仕様変更のお知らせ

製品名	形式名
丸形防水LED表示灯	PXL-WPR

PXL-□□□-□□(□)-WPR

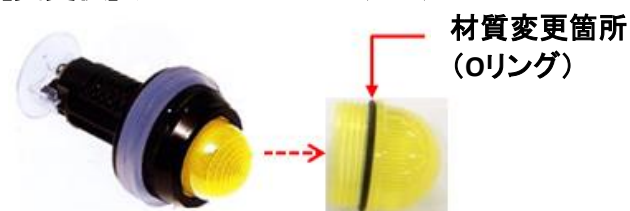
リングの材質変更

[変更前] ニトリルゴム(NBR)

[変更後] クロロプレンゴム(CR)

※製品本体(PXL-WPR形)の定格・性能・外観形状に変更はございません。

リングの材質統一化のため

※類似機種 of HXL-WPR形(φ 22)及びJXL-WPR形(φ 25)のリングの材質は、従来よりクロロプレンゴム(CR)を使用しております。
